Protokoll

- Projekt:** Sanierungsgebiet Südliche Friedrichstadt
3. Sanierungsbeiratssitzung 2018
- Besprechung:** 23.05.2018, 18:00 – 20:45, Kiezstube, Mehringplatz 7
- Tagesordnung:** Siehe Einladung
- Verteiler:** Ständige Mitglieder des Sanierungsbeirats
Herr Schmidt
Herr Peckskamp
Frau Haverbeck
Homepage: www.sanierung-suedliche-friedrichstadt.de

Entwurf Gitschiner Ufer

Freiflächen Gitschiner Ufer
 Berlin Friedrichshain-Kreuzberg

Entwurf

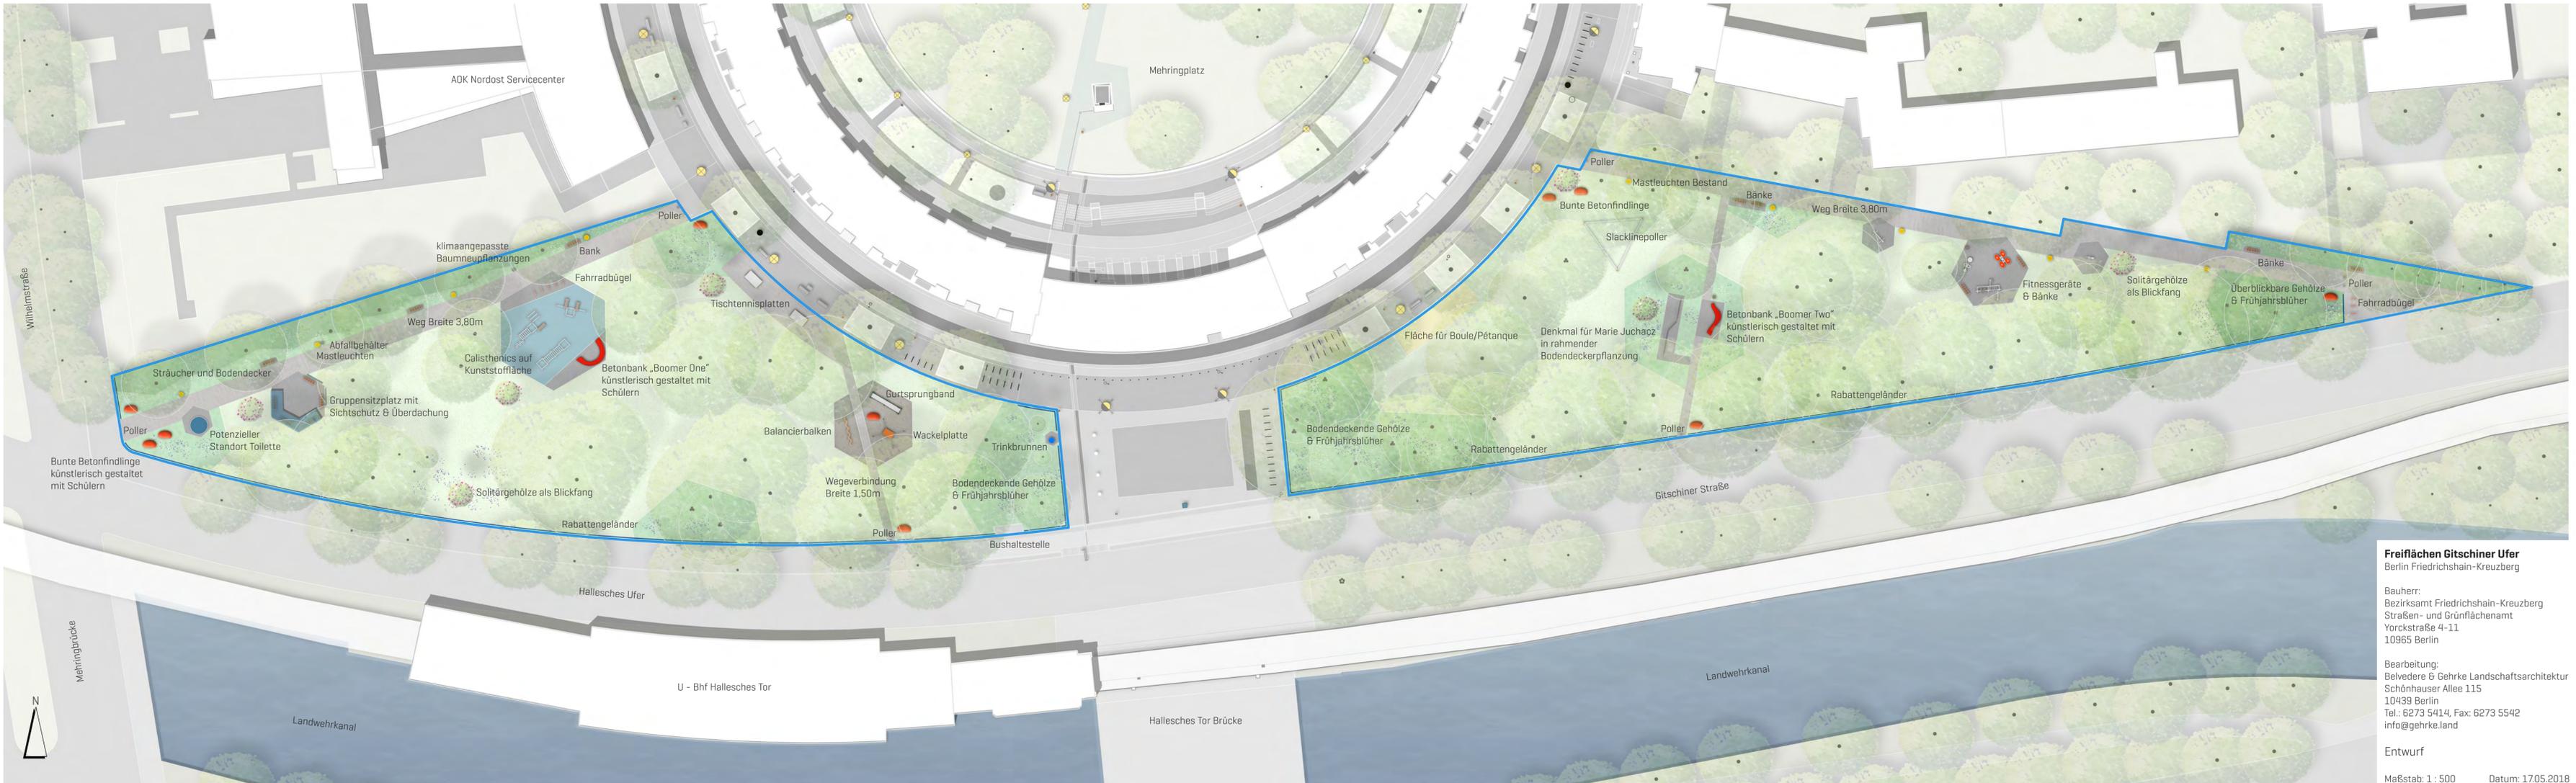
Die Umgebung des Denkmals für Maria Juchacz ist in zwei verschiedenen Varianten geplant, die derzeit mit dem Künstler sowie der AWO abgestimmt werden.

Der Baumbestand auf den Flächen bleibt bestehen. Entlang des westlichen Weges sind erforderliche Baufällungen wegen mangelnder Standsicherheit und negativer Auswirkungen auf den Wegebelag zu überprüfen.

Es wird für die Begrenzung der Flächen durch Kunstelemente, die von den Bewohnern mit Lehm, Scherben, Plexischeiben o.ä. gestaltet werden können plädiert. Zudem wird die Idee eines Gesundheitsparcours erneut vorgetragen. Der FB Grün legt dar, dass solche Gestaltungsmöglichkeiten bei bestehenden Mauern ein gutes Mittel zur Individualisierung sind, die Flächen jedoch nicht durch Mauern begrenzt werden sollen. Dies widerspricht der städtebaulichen Funktion der Flächen. Zudem seien die Fundamente für solche Elemente aufgrund des dichten Baumbewuchses nicht möglich. Die Aspekte des Gesundheitsparcours sollen erneut geprüft werden, es wird in diesem Kontext auf die geplanten Angebote verwiesen.

Seitens der Gebietsvertretung wird sich erkundigt, ob die Nutzung der Flächen trotz des Lärms geprüft wurde, zudem wird die Nutzung der Boulebahn angezweifelt. Das Grünflächenamt erläutert, dass durch die Entwicklung im Gebiet der Druck auf die Grünflächen und die Nachfrage nach diesen immer höher werde, sodass weitere Angebote geschaffen werden. Es wird ergänzt, dass die Flächen bei Begehungen zudem bereits sichtbar genutzt werden. Die angebotenen Nutzungsmöglichkeiten sind Ergebnis des durchgeführten Bürgerbeteiligungsverfahrens.

Weiterhin wird seitens der Gebietsvertretung Unverständnis darüber geäußert, dass die Positionierung des Trinkbrunnens durch die Berliner Wasserbetriebe definiert wird. Dieser solle im westlichen Bereich der Gruppe Alkoholabhängiger zur Verfügung stehen. Das Grünflächenamt wird hierzu noch einmal mit den Wasserbetrieben Rücksprache halten und nachfragen, ob es bei einer Verlagerung zu Kosten käme, die durch die Maßnahme zu tragen sind.

Es wird gefordert, dass der Aufenthaltsbereich für alkoholabhängige Personen vandalismussicher gestaltet wird. Es sollte bei diesen eine Aufwertung durch Begrünung und eine größere Überdachung mit

Das Planungsbüro sagt zu, dass die Rasenflächen bestmöglich aufgearbeitet werden sollen, um eine möglichst langfristige Steigerung der Aufenthaltsqualität zu erzielen.

Entwurf Gruppensitzplatz

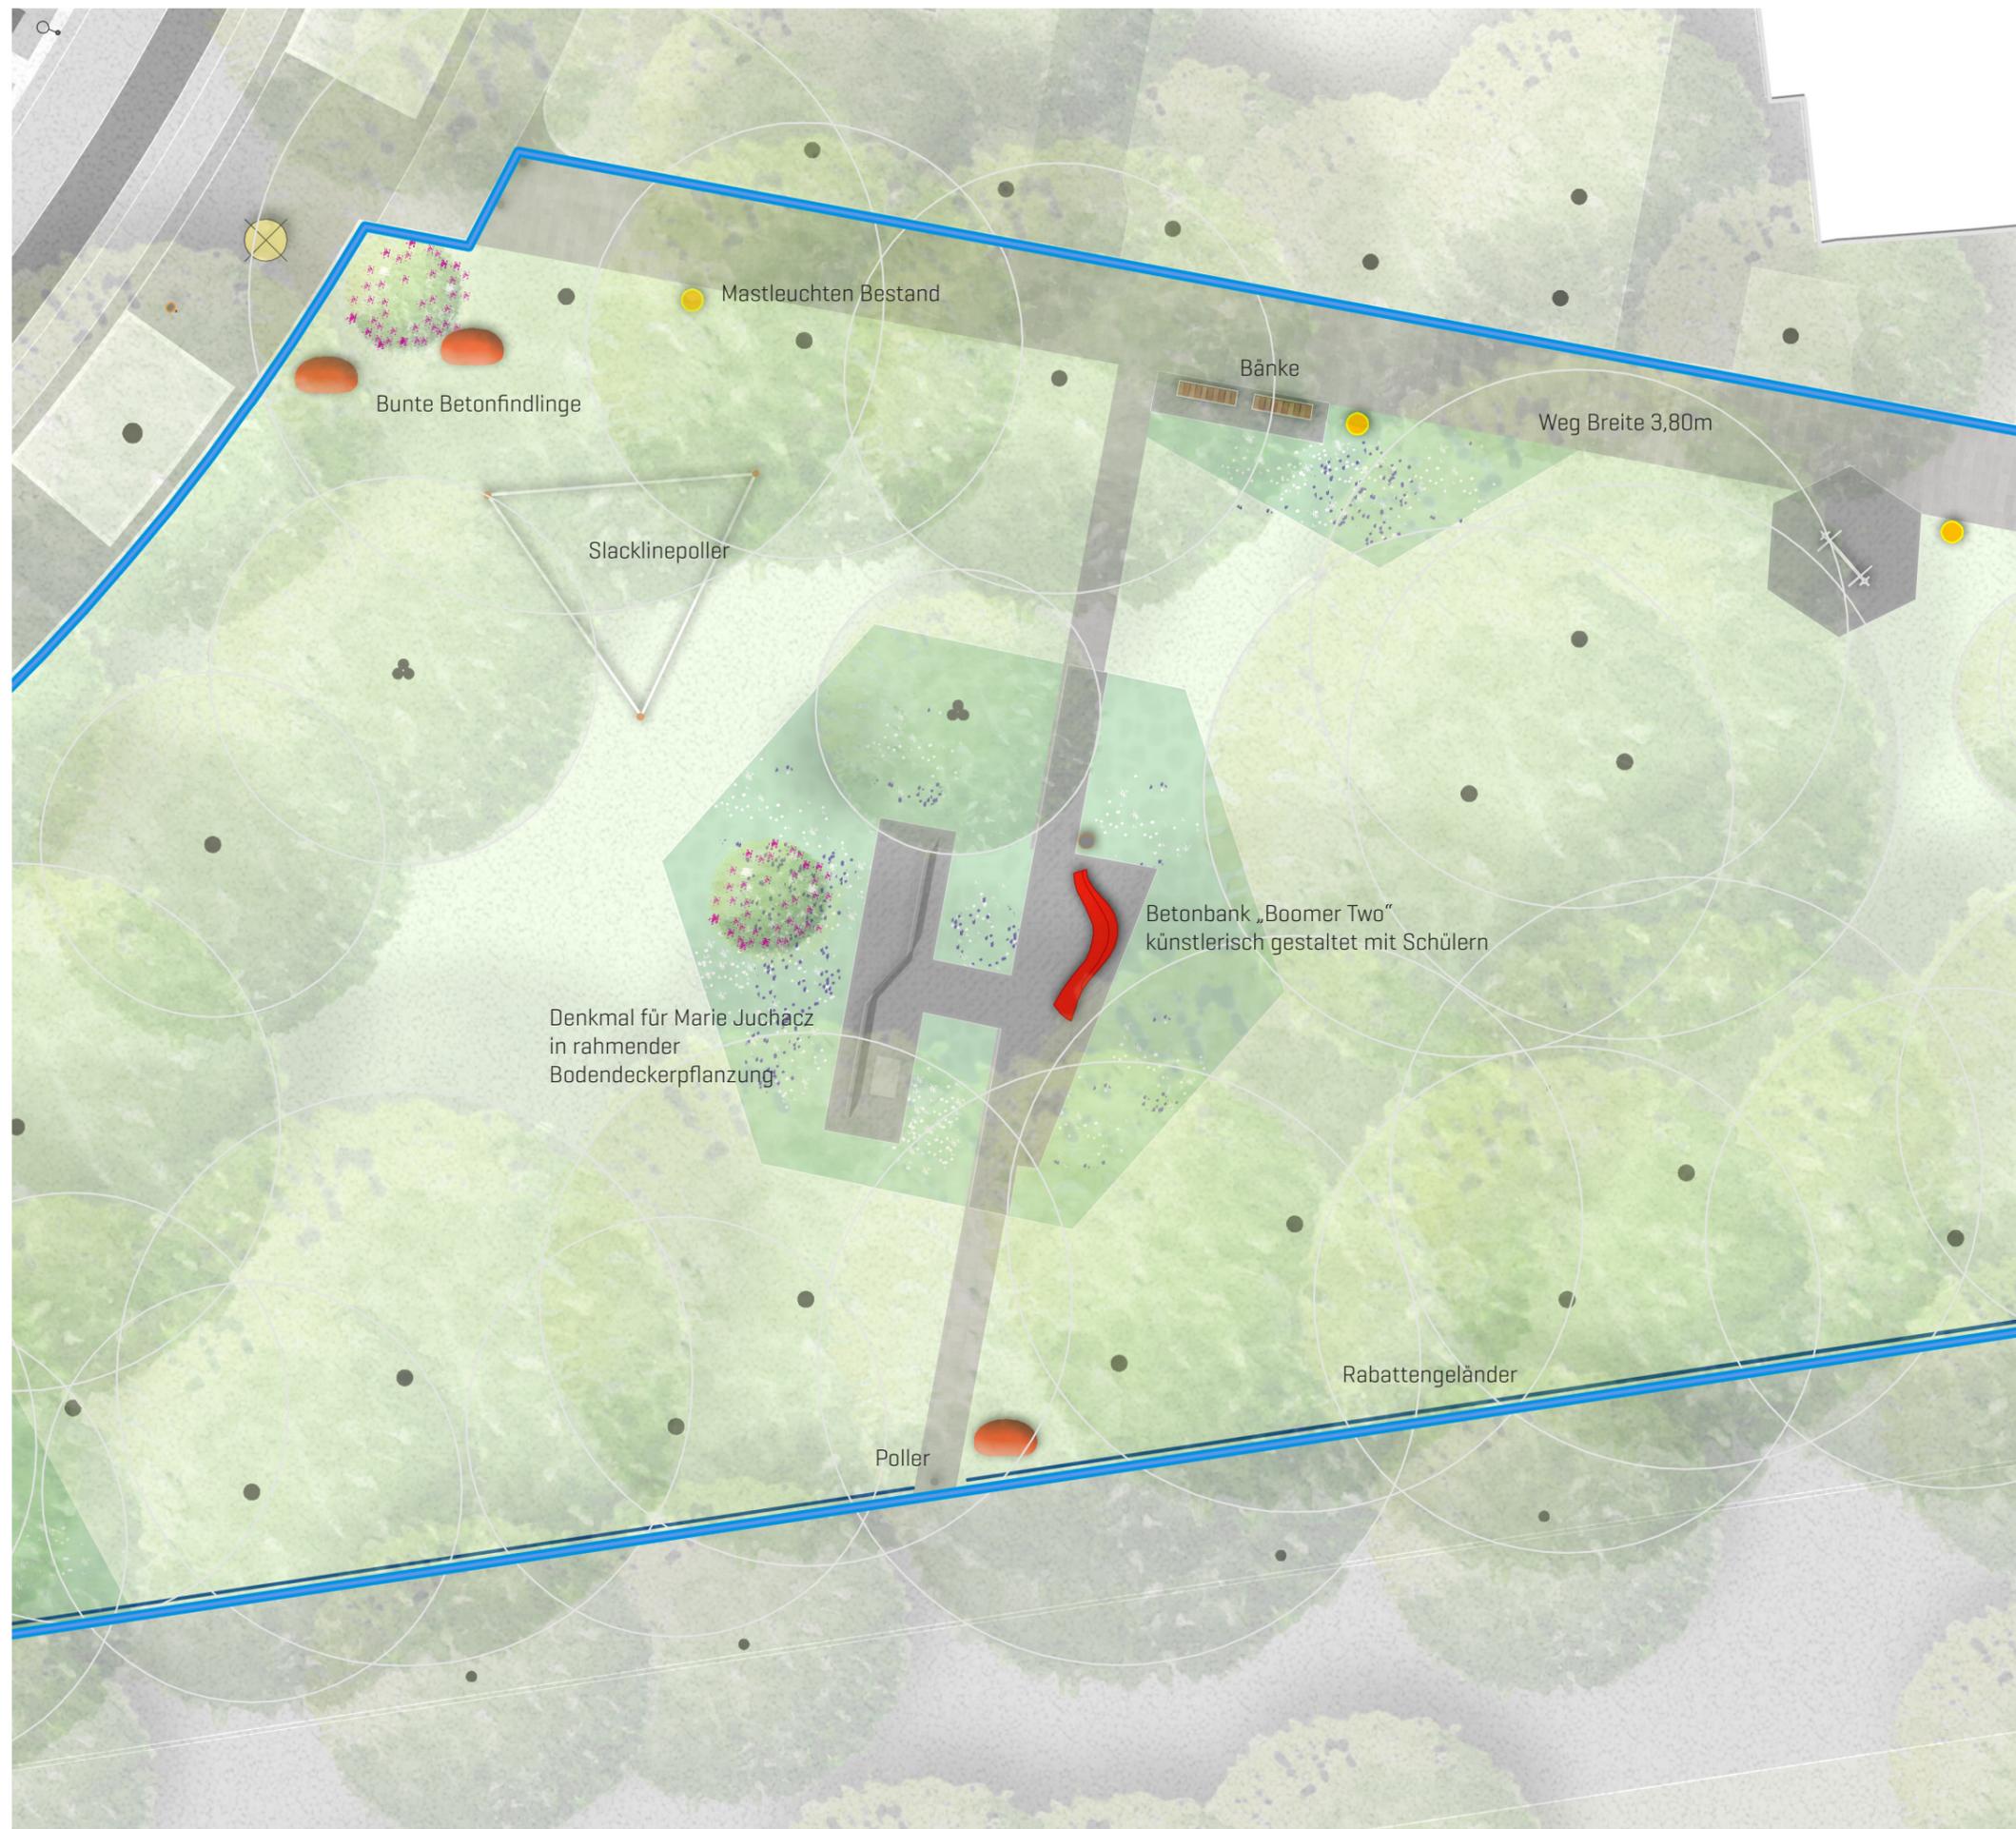
<p>seitlicher Verkleidung berücksichtigt werden.</p> <p>Auf Nachfrage wird erläutert, dass sich der Trompetenbaum, welcher in den letzten Wochen gefällt wurde, von seinem Wurzelwerk gelöst hatte und keine Standsicherheit mehr gegeben war. Es wird gefordert, dass dieser abtransportiert wird.</p> <p>StaPl erläutert auf Nachfrage der Gebietsvertretung, dass der Okra-Plan aufgrund des denkmalrechtlichen Ensemble-Schutzes des Mehringplatzes in diesem Teilbereich nicht in die Rahmenplanung des Sanierungsgebiets eingeflossen ist. Somit ist die Bebauung der Flächen durch Torhäuser und der Abbruch der Wohnbrücke derzeit nicht darstellbar. Mitglieder der Gebietsvertretung kritisieren dies.</p> <p>Die asum ergänzt, dass diese Diskussion bereits im Rahmen des landschaftsplanerischen Wettbewerbs und des städtebaulichen Konzepts als auch in früheren Sanierungsbeiratssitzungen diskutiert und entsprechend kommuniziert wurde, obgleich es hierzu einen Dissens in der Debatte gab. Das Landesdenkmalamt und die untere Denkmalschutzbehörde haben in Diskussionen zum Mehringplatz wiederholt die Unvereinbarkeit der Planungen mit dem Denkmalschutz hervorgehoben.</p>
